设计方案调整对比图

调整后的合规性与合理性说明

工程名称: 陆丰市伟创源有限公司
(搅拌站绿色升级改建)项目(一期)

调整前效果图

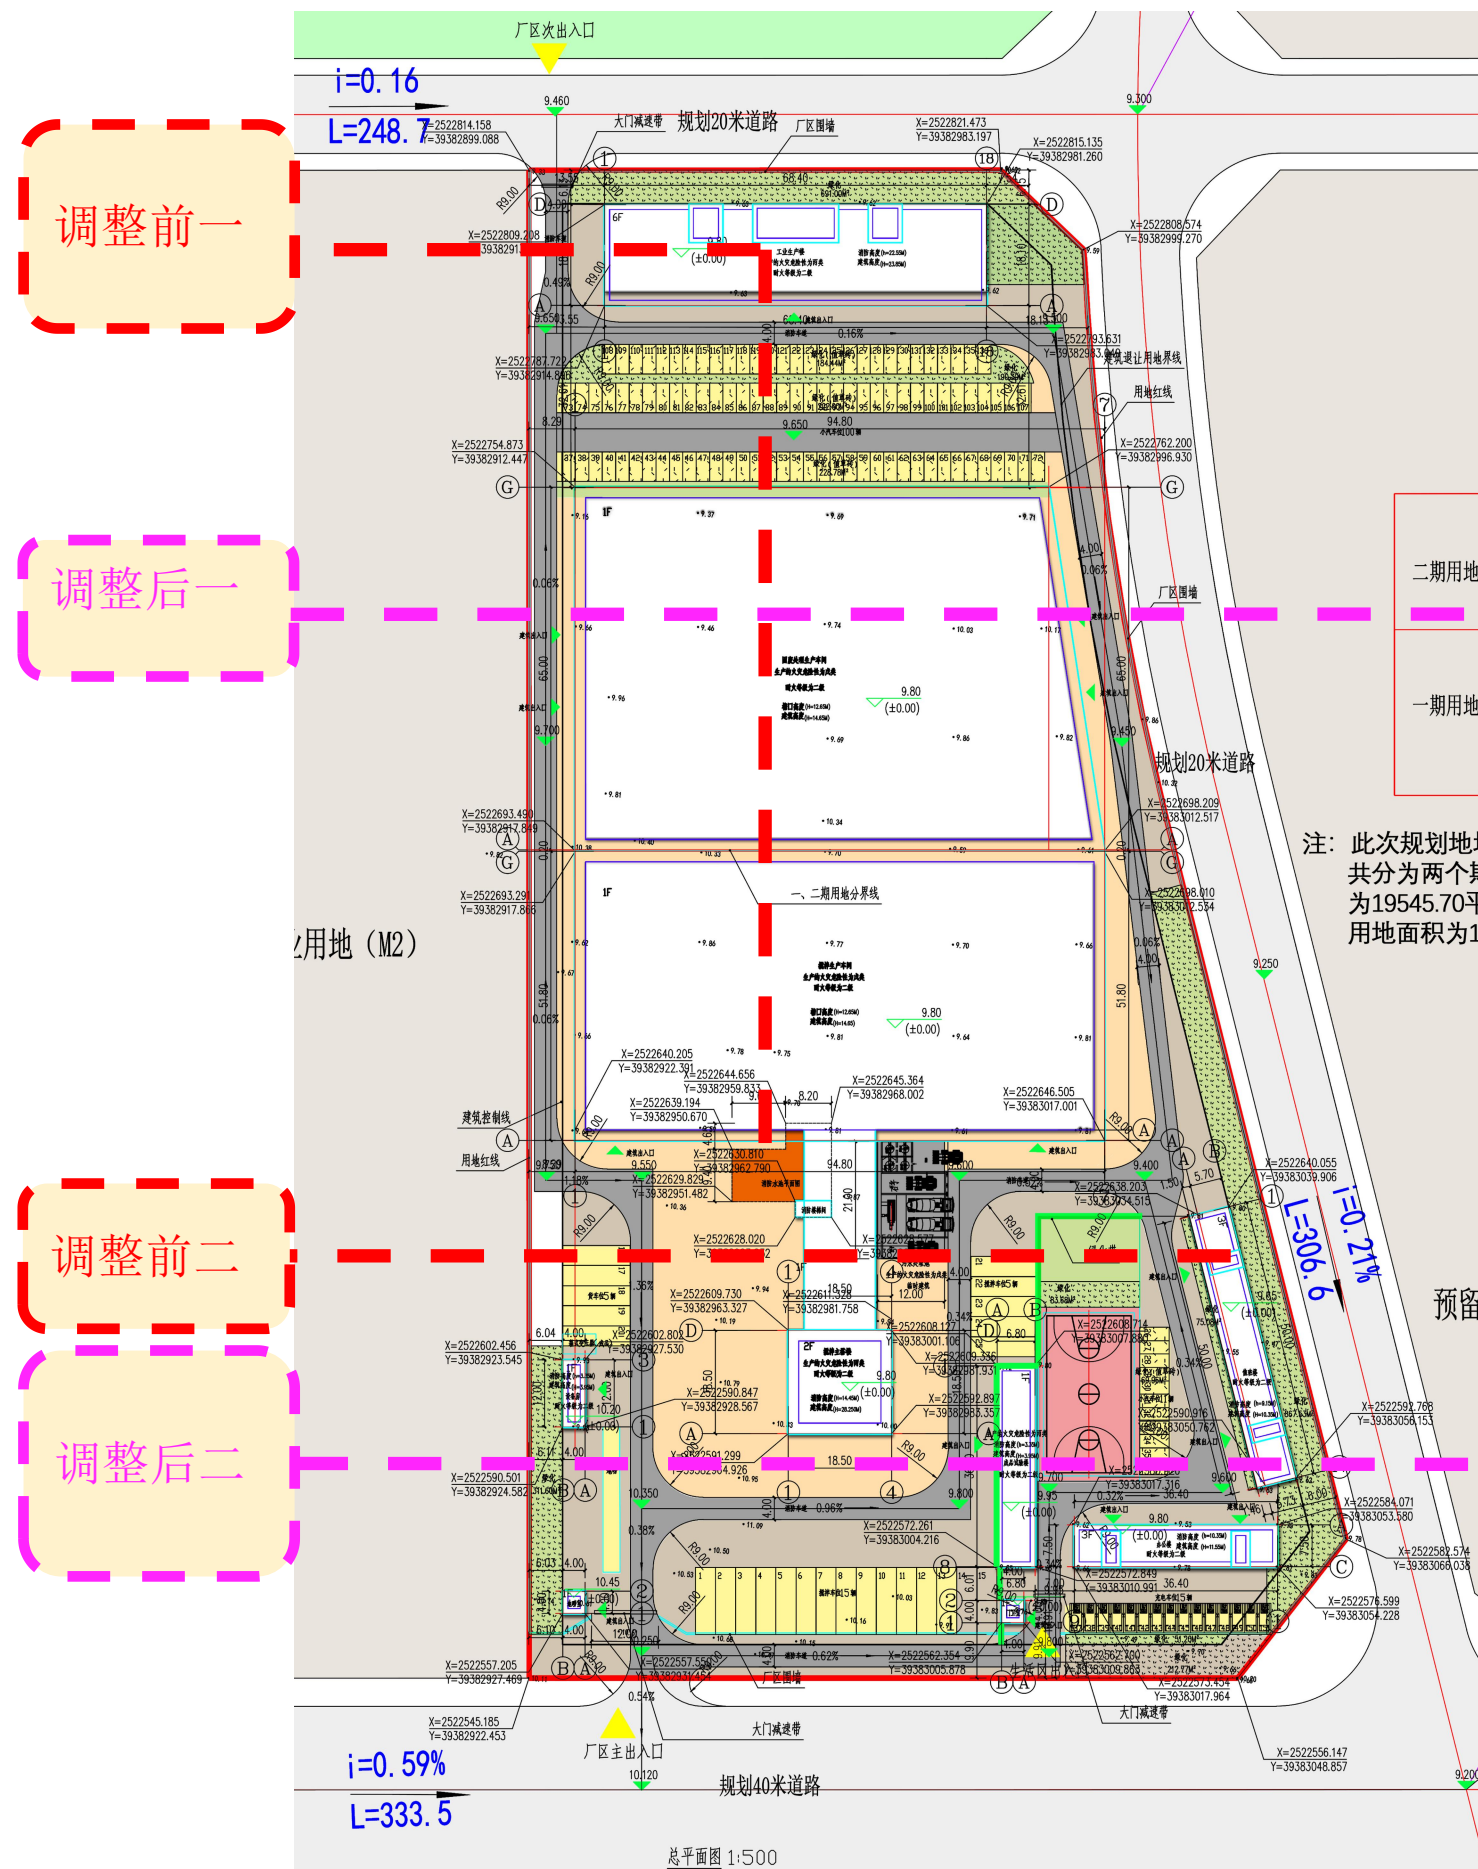
根据业主单位经相关人员议，现调整为地上成品消防水箱，不计建筑面积。取消消防水池出口间配套。

调整后效果图

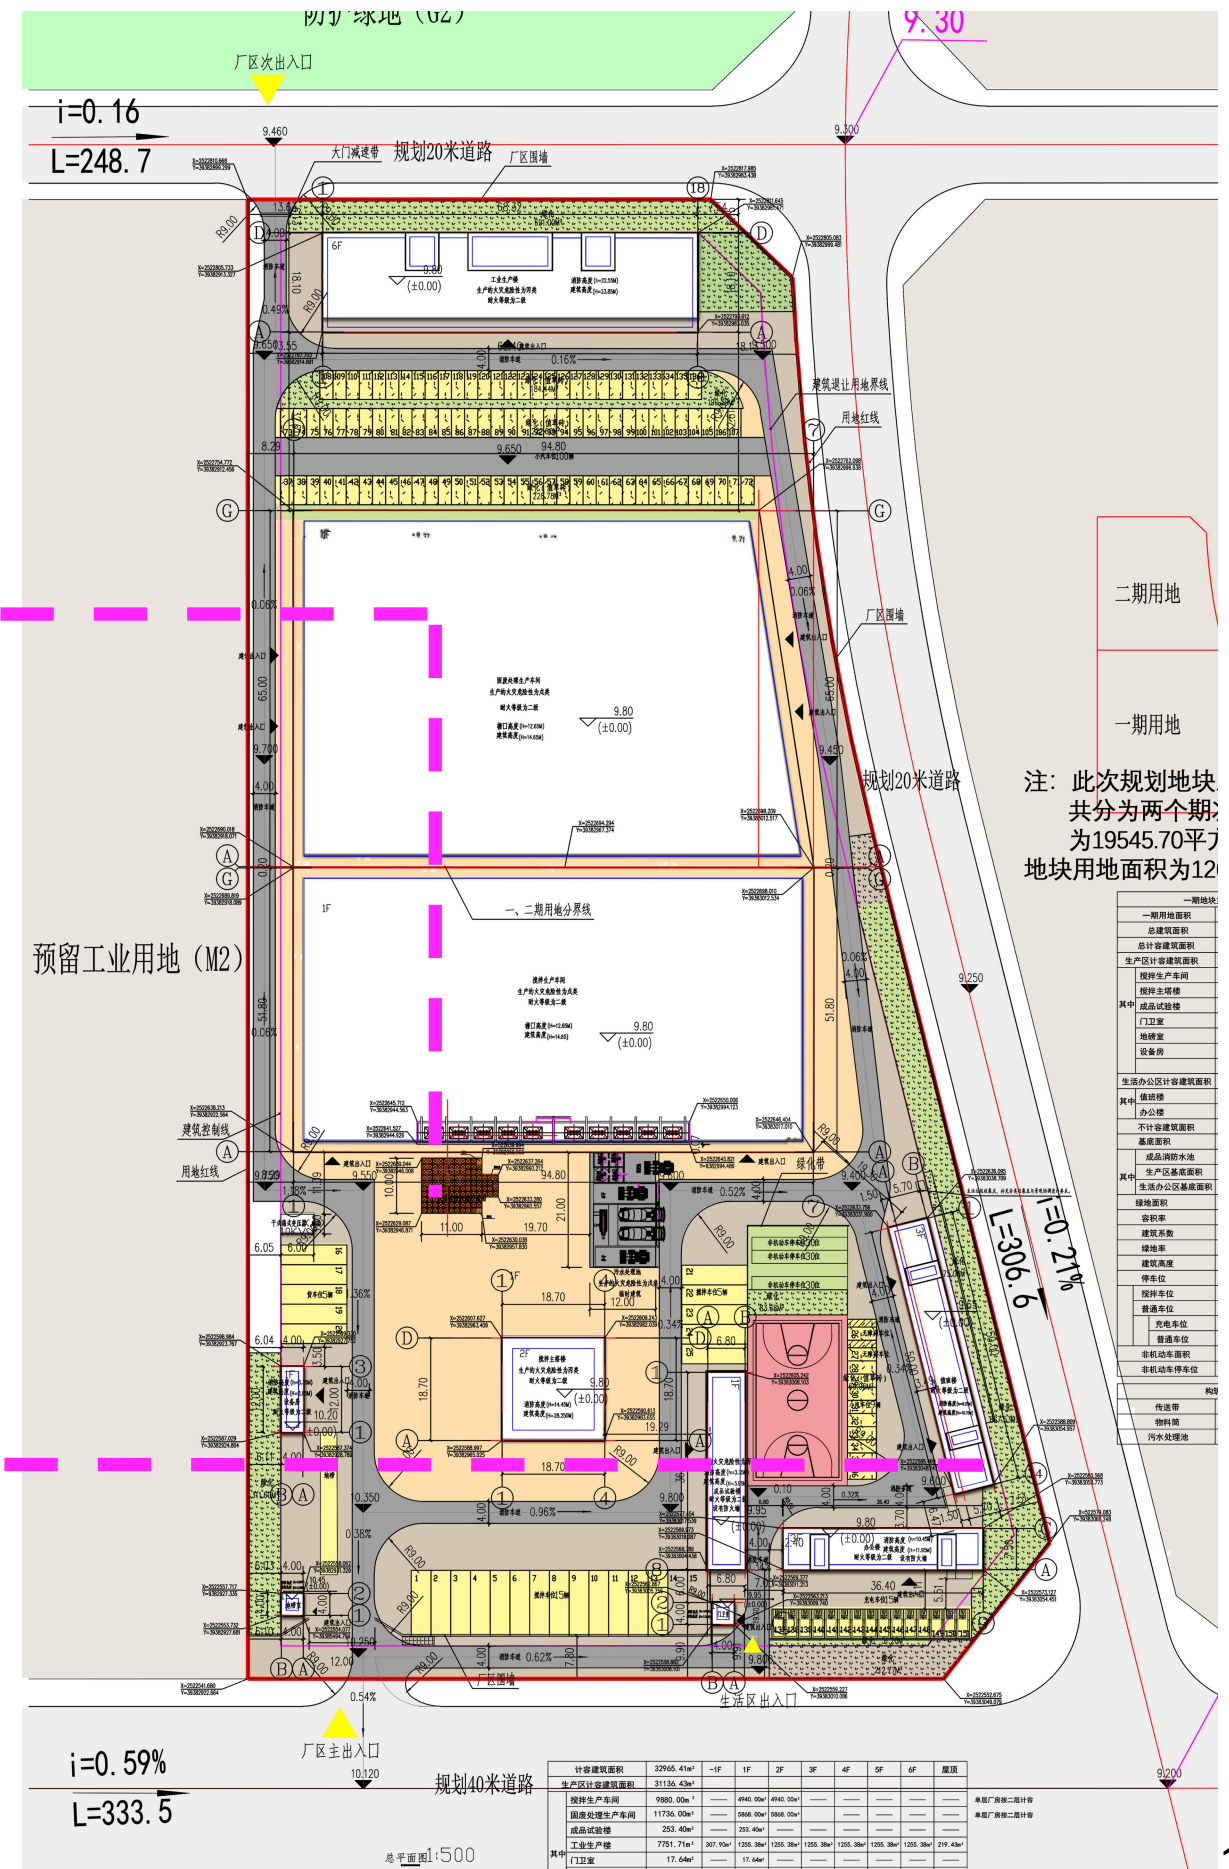
根据业主单位经相关人员议，消防水池设计是钢筋混凝土结构，考虑施工进度、难度及建设造价问题，现地下消防水池改为地上不锈钢水池，消防水池楼梯间改为消防设备间。

变更前

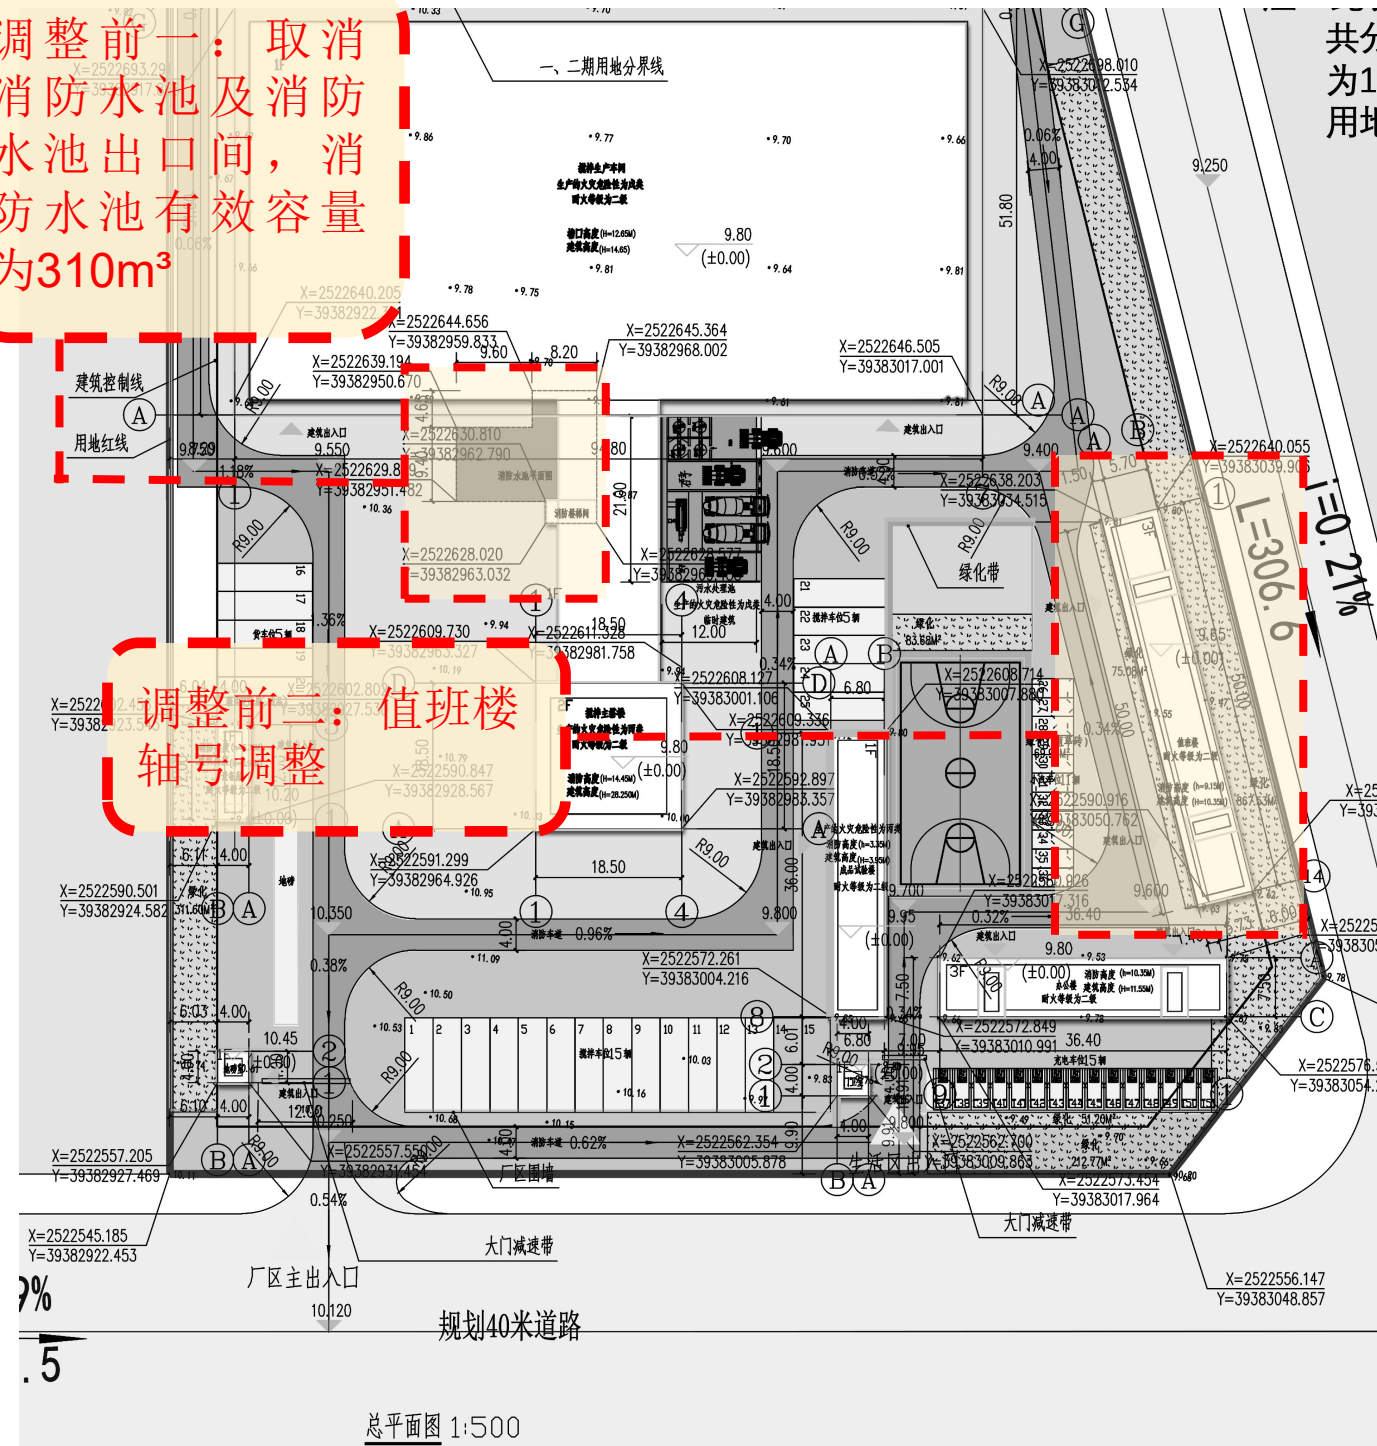
调整前一：取消消防水池及消防水池出口间，消防水池有效容量为 310m^3

调整前二：值班楼轴号调整

变更后

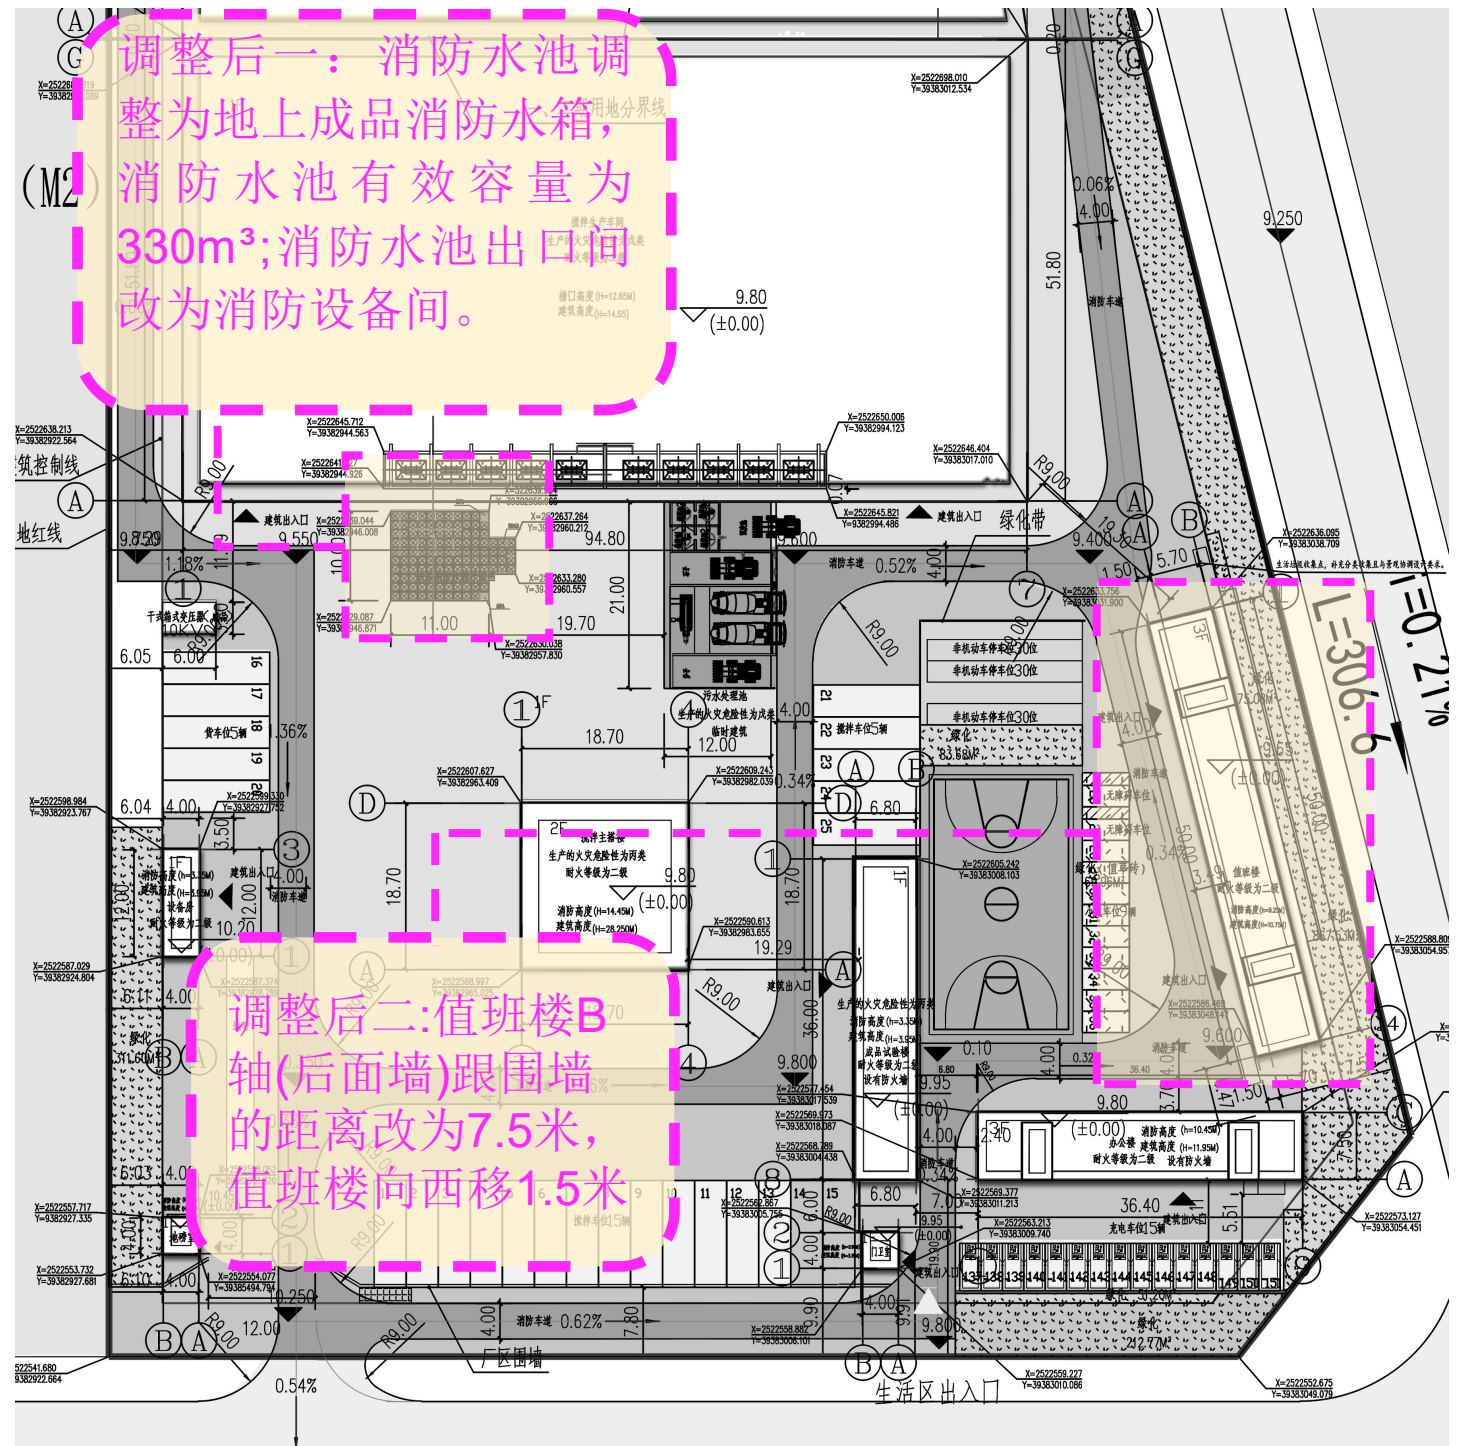
调整后一：消防水池调整为地上成品消防水箱，消防水池有效容量为 330m^3 ；消防水池出口间改为消防设备间。

调整后二：值班楼B轴(后面墙)跟围墙的距离改为7.5米，值班楼向西移1.5米
